Oggetto: Procedura di verifica di assoggettabilità alla V.I.A. ai sensi dell'art. 19 del D.Lgs. 152/20016 e ss. mm. e ii.

Proponente – Esse Emme Plast S.r.l.

Progetto – Aumento quantitativi e rifiuti per attività Recupero Rifiuti Speciali Non Pericolosi.

Integrazioni ai sensi dell'articolo 19, comma 6, del D.Lgs. n.152/2006 e ss . mm . e ii.

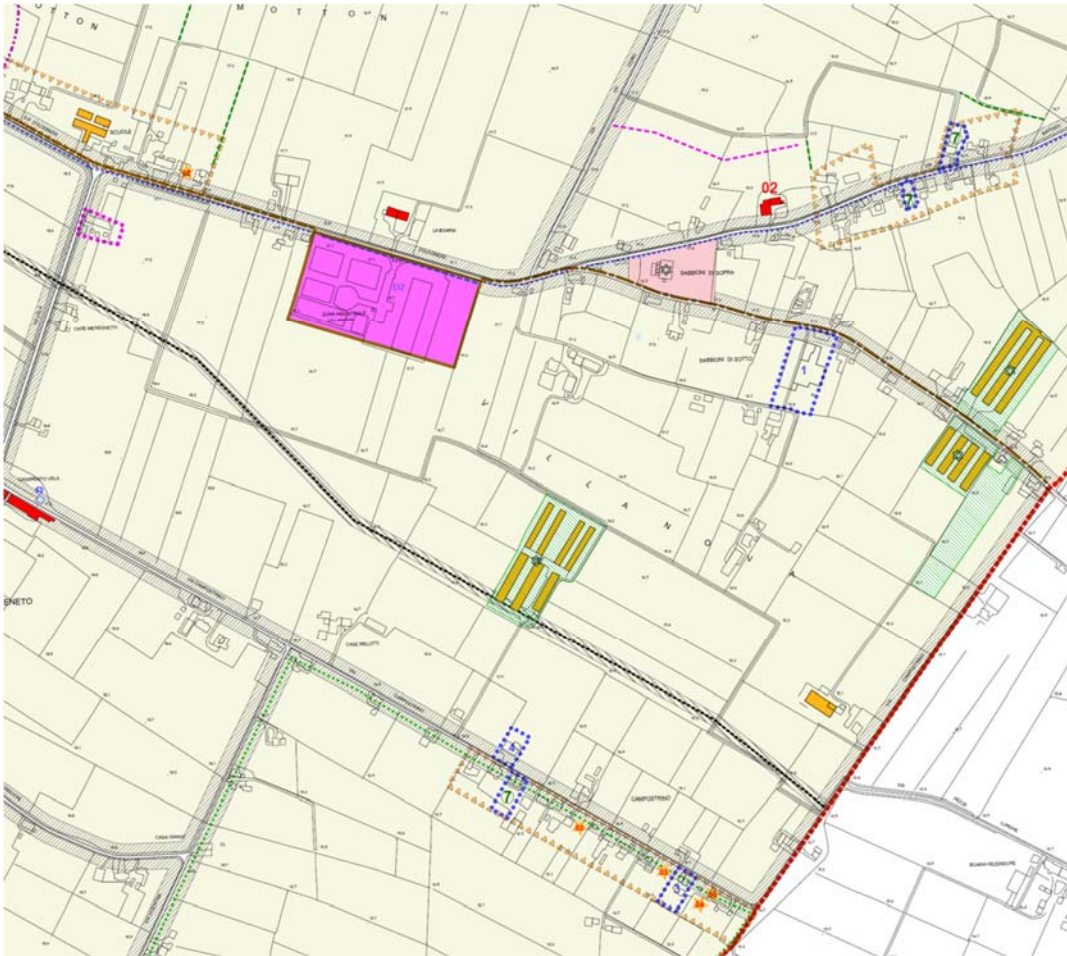
2. Non risulta analizzato il Piano degli interventi del Comune di Asigliano Veneto, inclusa la variante al PI approvata con D.C.C. n. 9 del 25.07.2018.

Nel Certificato di Destinazione Urbanistica presente in Allegato 1 allo Studio Preliminare Ambientale, si cita la delibera del Consiglio Comunale n. 9 del 28/07/2018 con la quale si approva la variante in deroga ai sensi dell'art. 3 della LR 55/2012, per il mappale nr. 643 con capacità edificatoria di pari grado alla ZTO D2/1.

Tale Delibera non è stata trovata nel web, e, anche se richiesta informalmente agli Uffici Comunali, non è pervenuta, per cui non si ha un riscontro del contenuto vero e proprio e risulta ostico fornire una risposta adeguata e, per quanto possibile, corretta.

In ogni caso l'estratto del Piano degli Interventi, datato 2010 è sotto riportato, con la propria legenda e commento.

TAV. 3 LAY-OUT FUTURO

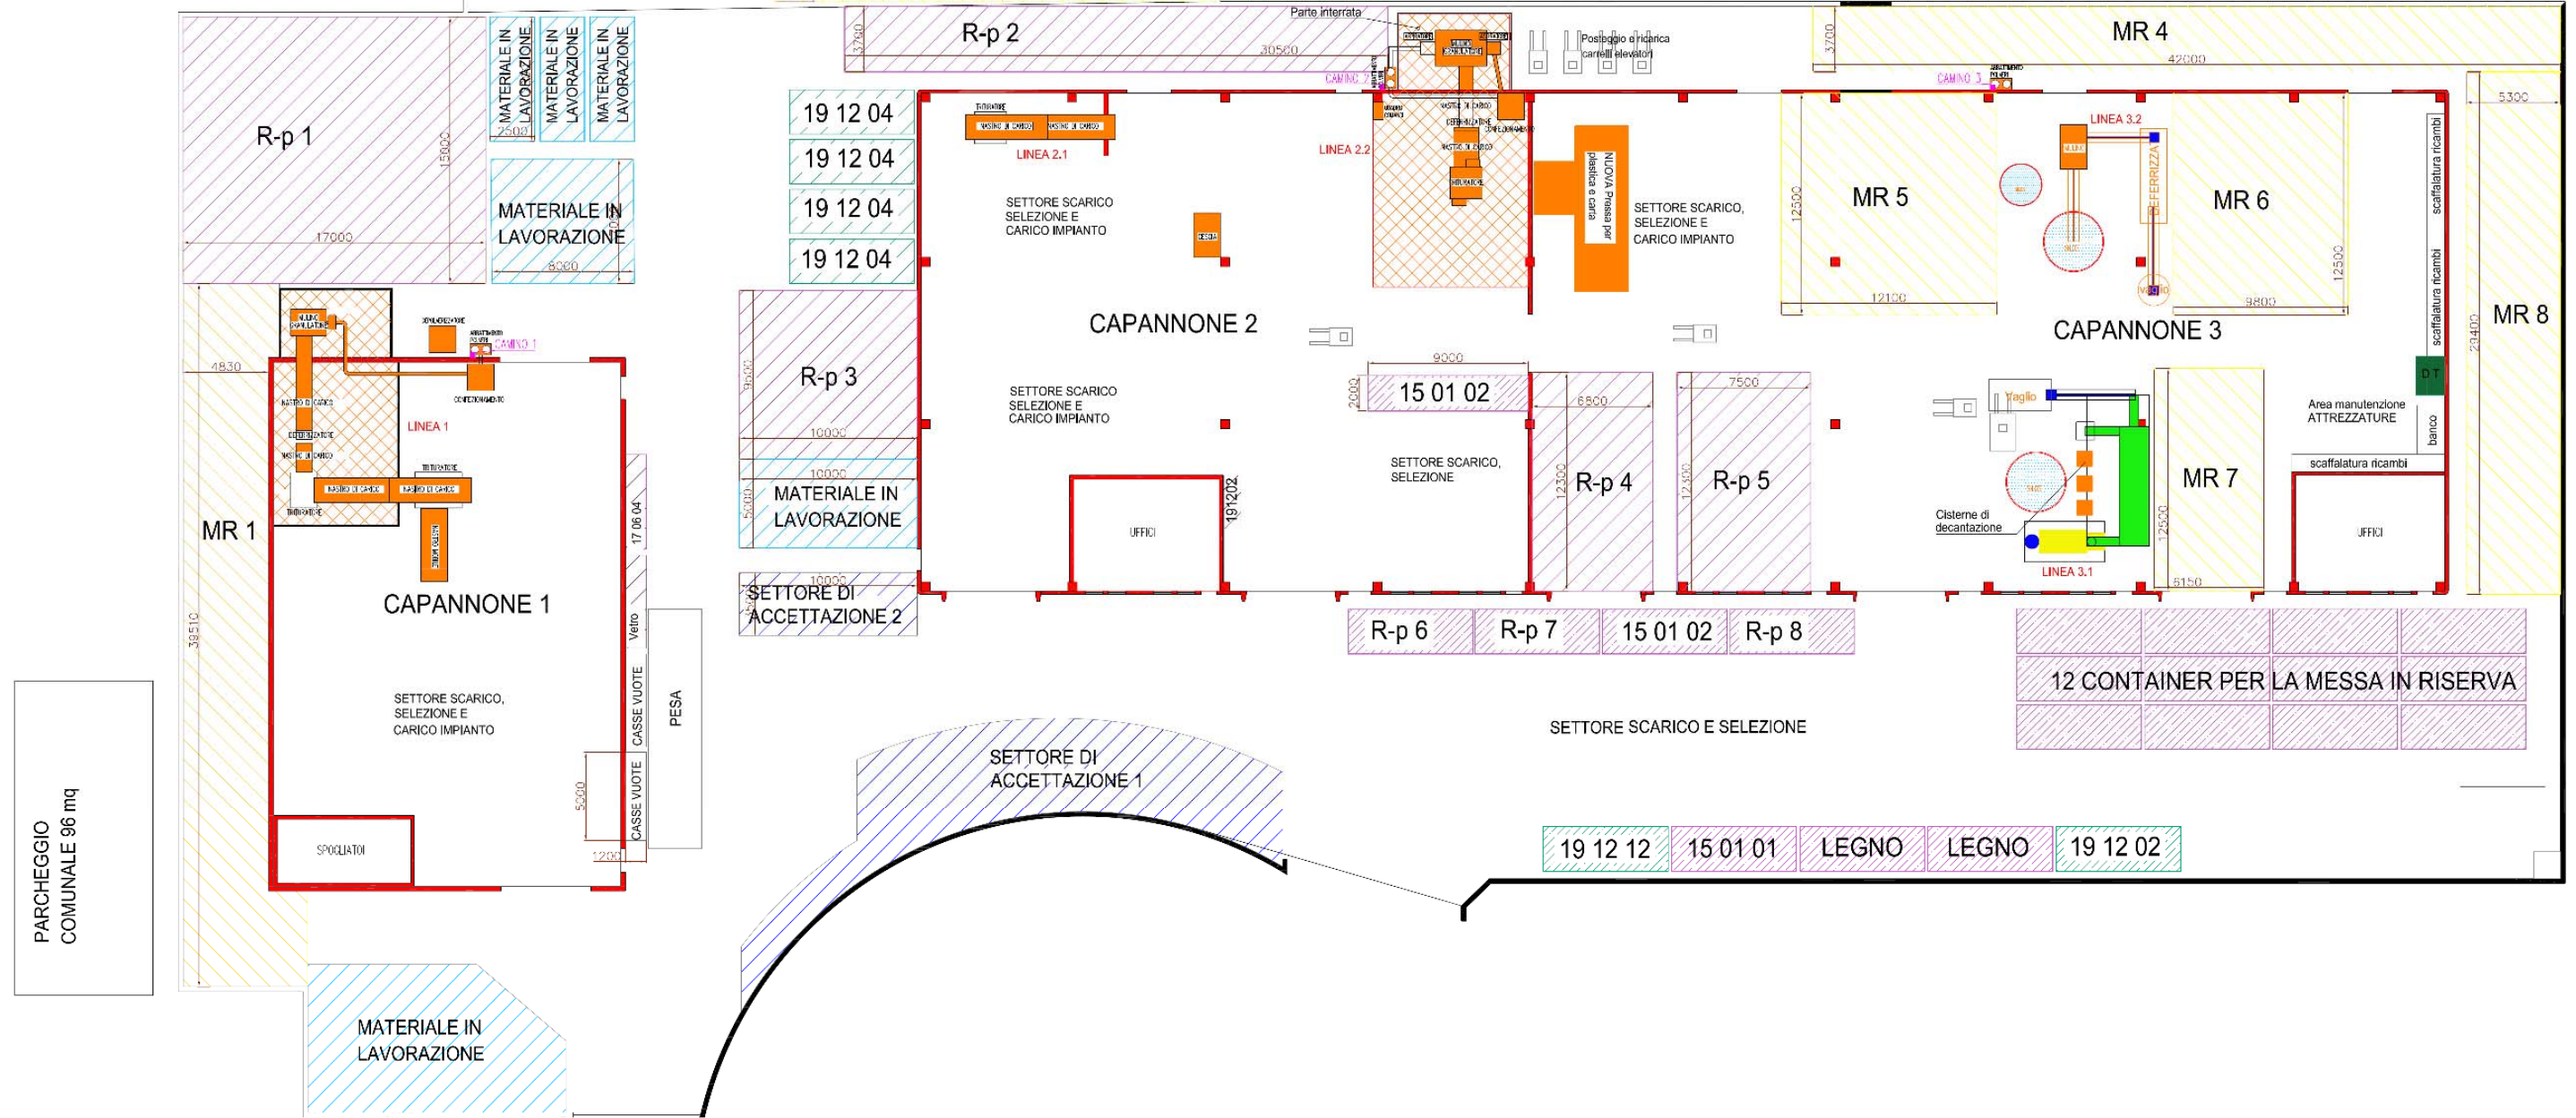
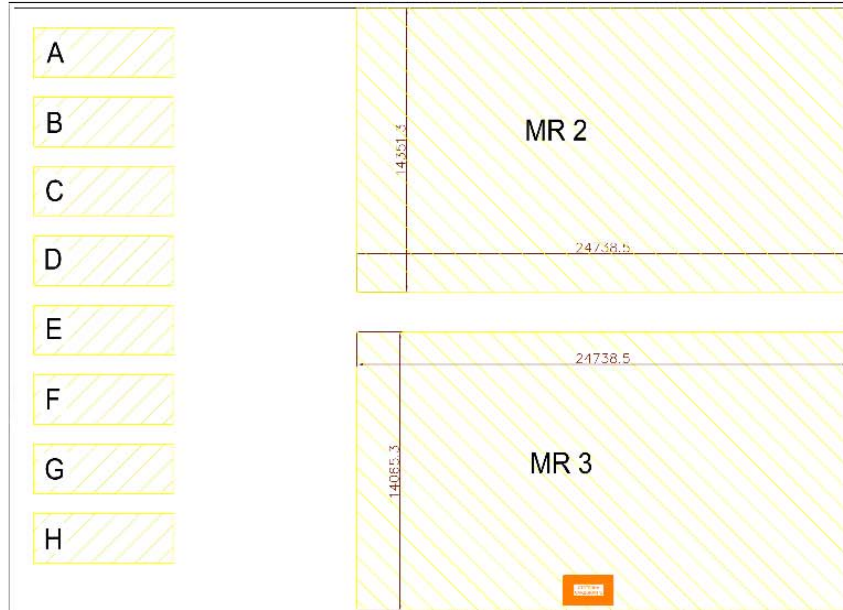
4. La relazione di studio preliminare ambientale presenta un'incongruenza nel dato di stoccaggio richiesto per lo stato di progetto, che in differenti punti dell'elaborato è indicato una volta come 700 t (di cui 620 t in messa in riserva e 130 t prodotti, con somma delle due quote diversa dal totale) e un'altra volta come 750 t (di cui 625 t in messa in riserva e 125 t prodotti). Si ritiene necessario precisare, a titolo integrativo, quale sia l'esatta consistenza del massimo stoccaggio richiesto, riverificando la congruità delle singole situazioni di stoccaggio

L'esatta consistenza dello stoccaggio richiesto è di **750 tonnellate di rifiuti di cui 625 in messa in riserva e 125 di rifiuti prodotti.**

In riferimento al lay out presentato TAV 3 – Lay Out futuro, e riportato, non in scala, a pagina 11 con le quote degli ingombri, si presentano tre tabelle. La tabella 1 e la tabella 2 sono riferite alla messa in riserva dei rifiuti, divise per cumuli (tabella 1), gabbie (tabella 2) e cassoni (tabella 3).
